Technische Überprüfung einer Windenergieanlage

Windpark: Losheim
Anlagentyp: V90
Seriennummer: 204730
Tag der Überprüfung: & 26.05.2022
Verantwortlicher: Klaus-Peter Martin
Auftraggeber: Windpark Saar GmbH & Co. Repower KG
Hohenzollernstraße 104 – 106
66117 Saarbrücken

Berichtsnummer: Vestas-V90_Losheim-204730-4_2022-06

Bild 3.3.1

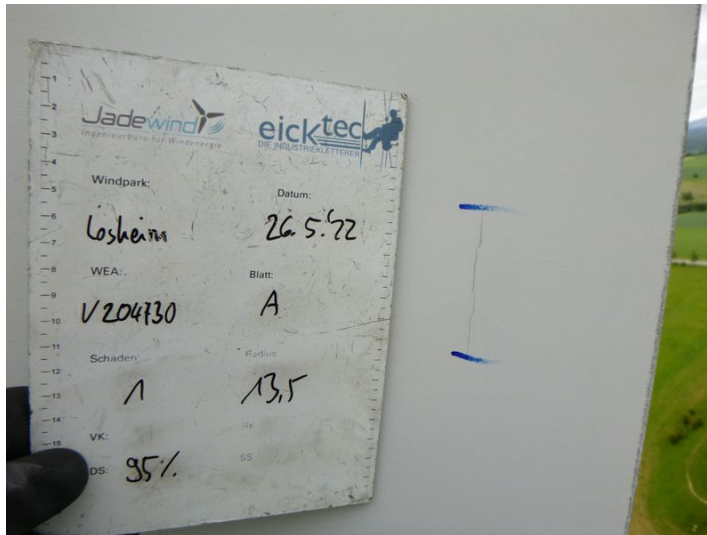
3.3.1 Rotorblatt A außen, R 13,5 m, auf der Druckseite in einer Blatttiefe von 95 % befindet sich ein vertikaler Haarriss der Länge 70 mm.

V1 - Verschleißbedingter Schaden/Mangel

Bilder 3.3.2

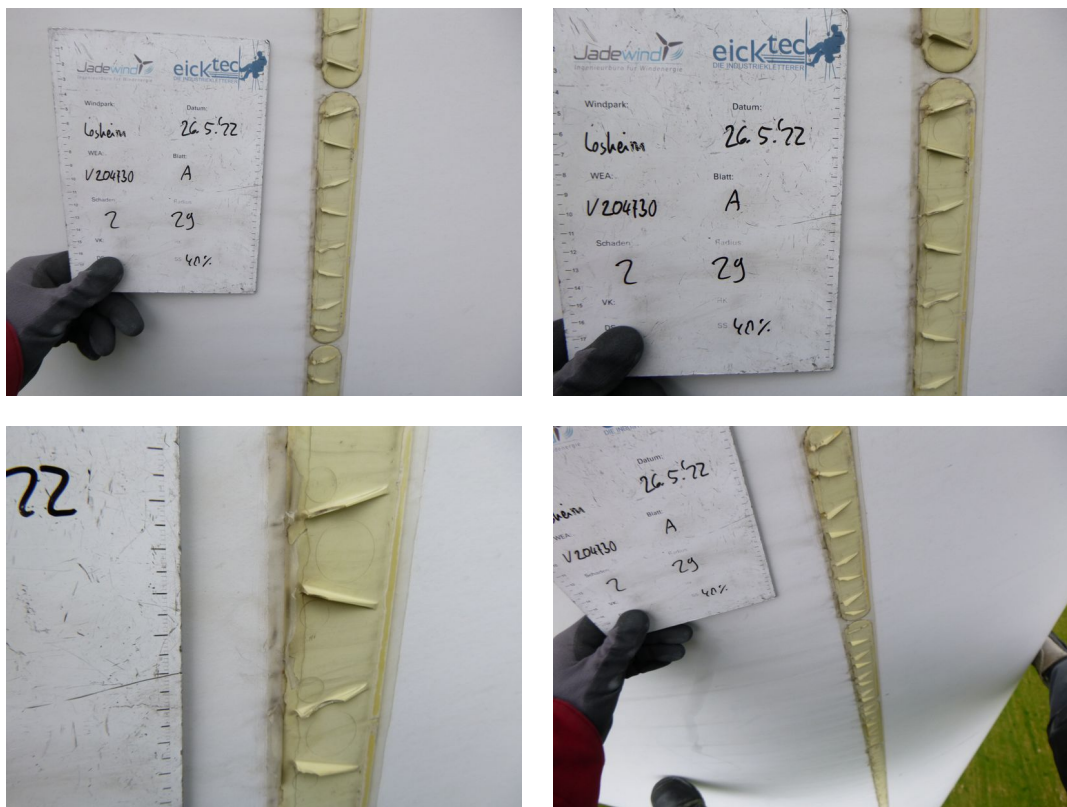
3.3.2 Rotorblatt A außen, R 28,0 m bis Blattspitze, auf der Saugseite in einer Blatttiefe von 30 - 40 % sind 70 % der Vortex-Module beschädigt. Es sind Finnen abgebrochen.

V1 - Verschleißbedingter Schaden/Mangel

Bilder 3.3.4

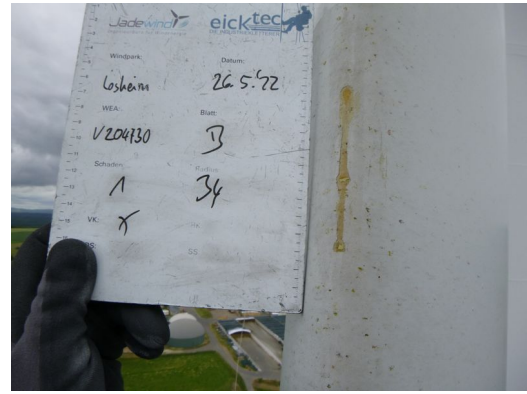
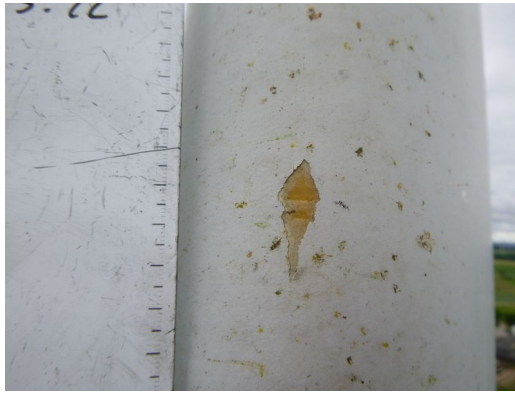
3.3.4 Rotorblatt B außen, R 29,0 m bis 34,0 m, an der Vorderkante befinden sich drei Abplatzungen sowie Abreibungen der Decksicht der maximalen Größe von 90 mm.

V1 - Verschleißbedingter Schaden/Mangel

Bilder 3.3.5

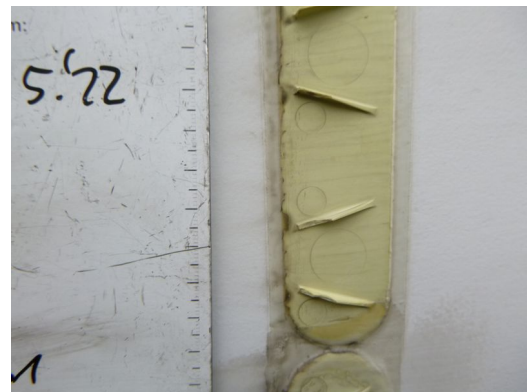
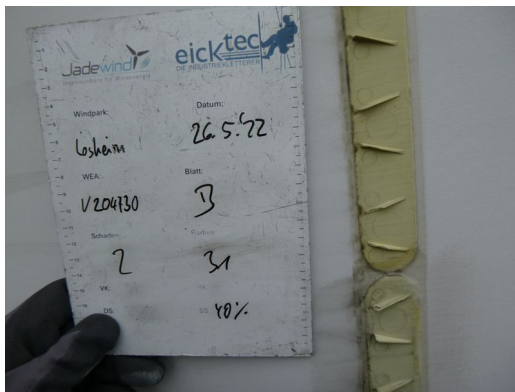
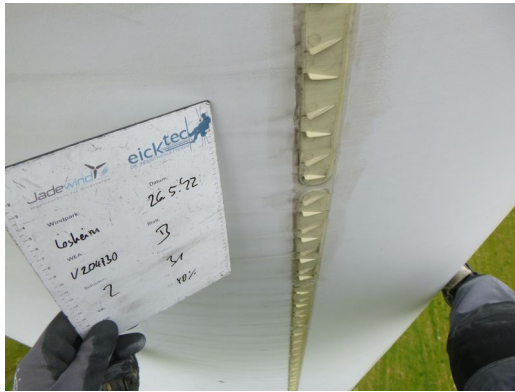
3.3.5 Rotorblatt B außen, R 28,0 m bis Blattspitze, auf der Saugseite in einer Blatttiefe von 30 - 40 % sind 70 % der Vortex-Module beschädigt. Es sind Finnen abgebrochen.

V1 - Verschleißbedingter Schaden/Mangel

Bilder 3.3.6

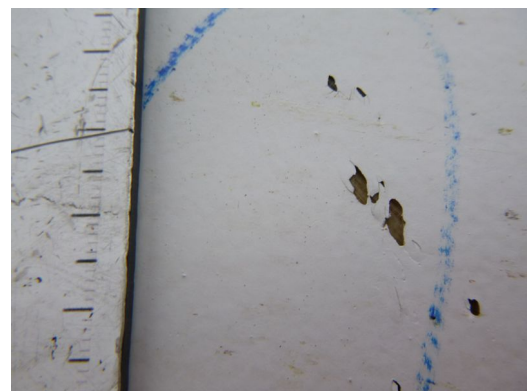
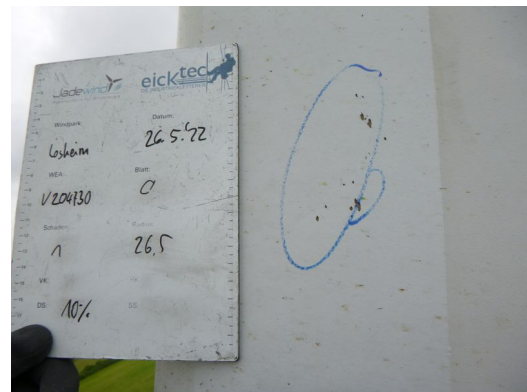
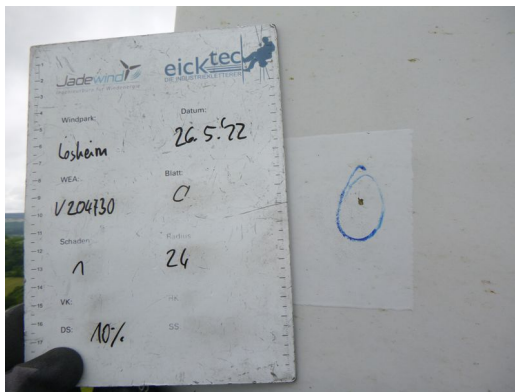
3.3.6 Rotorblatt C außen, R 24,0 m bis 26,5 m, auf der Druckseite in einer Blatttiefe von 10 % befinden sich 15 Lunken sowie Abplatzungen der maximalen Größe von 8 mm.

W1 - Wiederkehrender Schaden/Mangel

Bilder 3.3.7

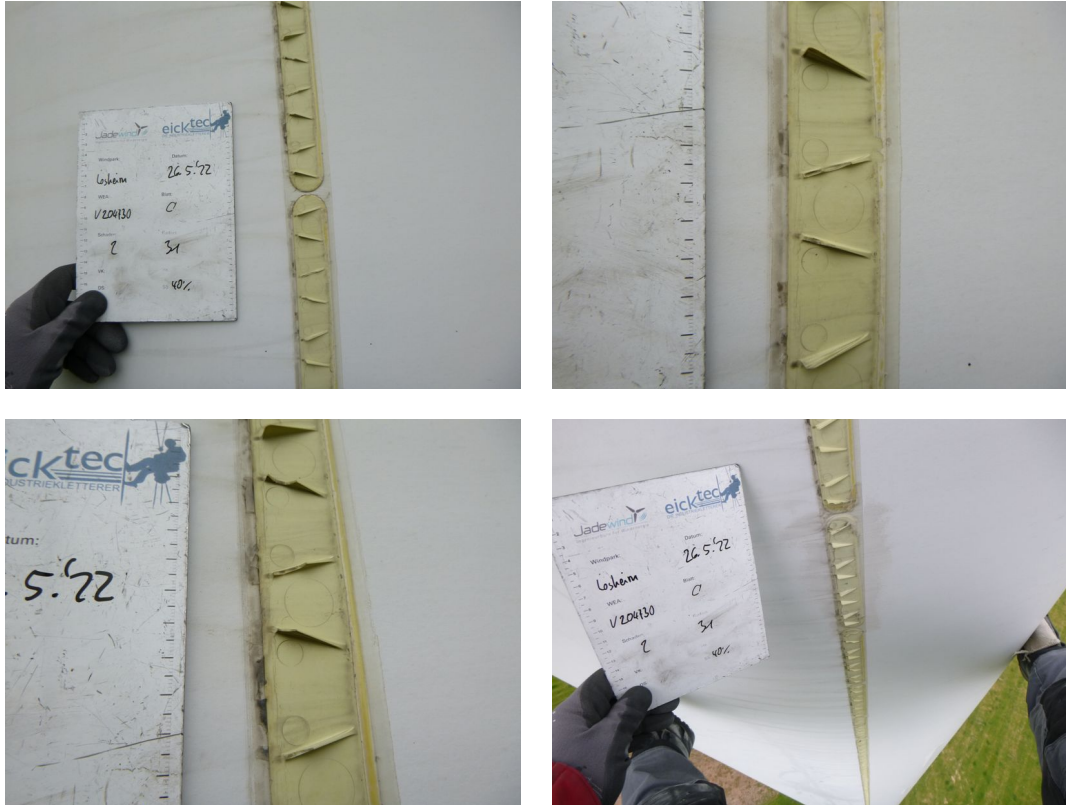
3.3.7 Rotorblatt C außen, R 28,0 m bis Blattspitze, auf der Saugseite in einer Blatttiefe von 30 - 40 % sind 70 % der Vortex-Module beschädigt. Es sind Finnen abgebrochen.

V1 - Verschleißbedingter Schaden/Mangel

Bilder 3.3.8

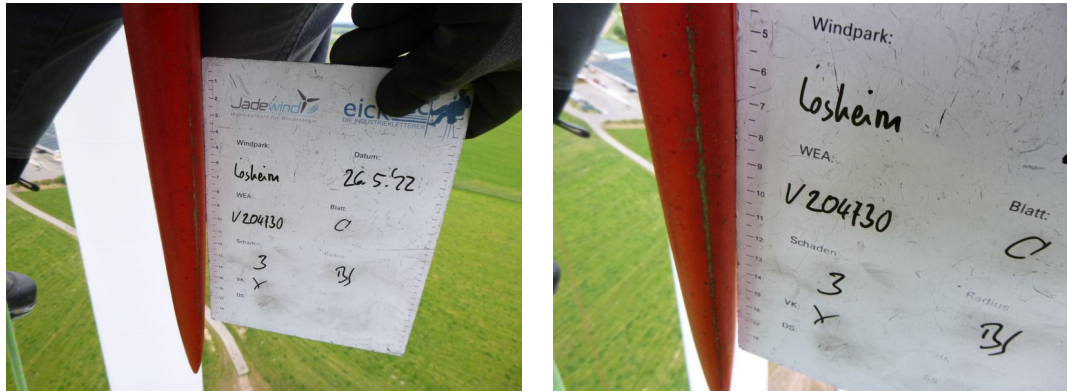
3.3.8 Rotorblatt C außen, R 41,0 m bis Blattspitze, an der Vorderkante befinden sich drei Abplatzungen der maximalen Größe von 10 mm. An der Blattspitze liegt leichte Erosion vor.

V1 - Verschleißbedingter Schaden/Mangel
